Mission régionale d'autorité environnementale

**Avis délibéré de la mission régionale
d'autorité environnementale
Hauts-de-France
sur le projet de parc éolien
sur la commune de Valescourt (60)
Étude d'impact de décembre 2022, complétée en novembre 2023**

n°MRAe 2023-7645

Carte de présentation du projet (page 238 de l'étude d'impact)

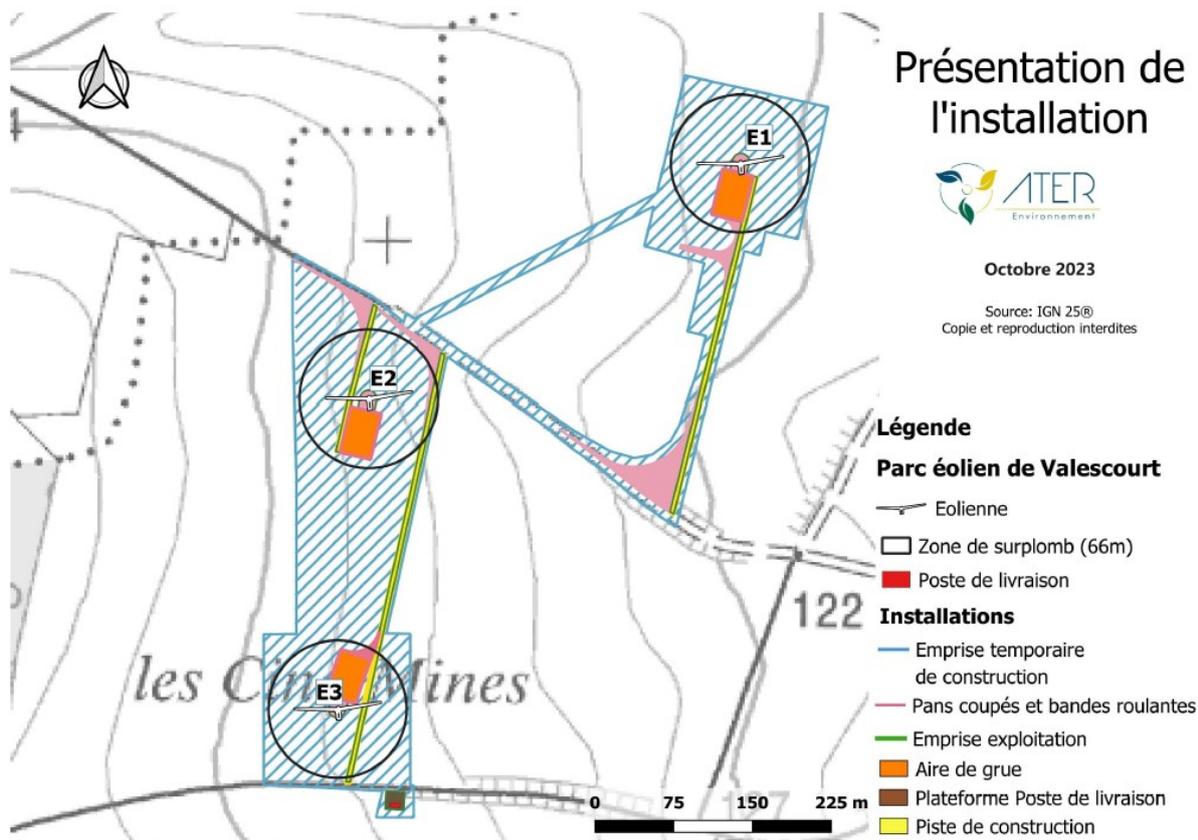
La question du raccordement du parc au poste source est évoquée page 241 de l'étude d'impact. Cette évocation reste trop imprécise et théorique, pourtant le raccordement est un élément du projet, qui doit être étudié.

L'autorité environnementale recommande de prendre l'attache des gestionnaires de réseaux pour confirmer ou infirmer la possibilité de se raccorder à un poste source. Elle recommande également d'évaluer les impacts prévisibles de ce raccordement au vu des informations disponibles, en particulier de déterminer si des espaces à enjeu seraient concernés par les travaux de

Carte des pistes et haies impactées (page 419 de l'étude environnementale annexée à l'étude d'impact)

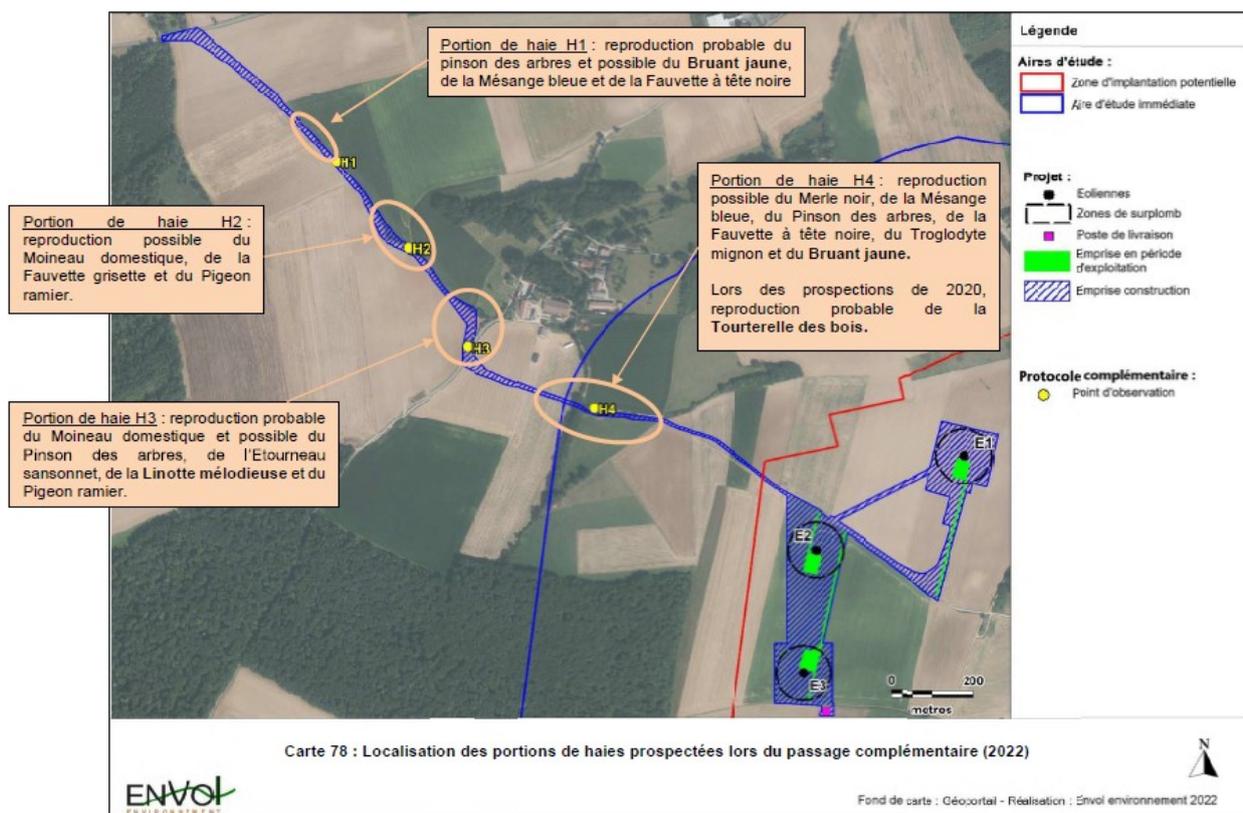
La carte d'implantation du parc éolien et des pistes projetées présentée page 419 de l'étude environnementale annexée à l'étude d'impact montre que la piste d'accès au parc depuis la route impacte plusieurs portions de haies. Les cartes page 433 et suivantes présentent la variante retenue et les enjeux concernant la flore, les mammifères terrestres, les reptiles, amphibiens et insectes dans l'aire d'étude immédiate.

Il est nécessaire que le dossier présente des mesures garantissant la préservation des haies et boisements impactés par les pistes d'accès, par exemple par leur mise en défens.

L'autorité environnementale recommande de compléter le dossier par des mesures garantissant la préservation des haies et boisements impactés par les pistes d'accès.
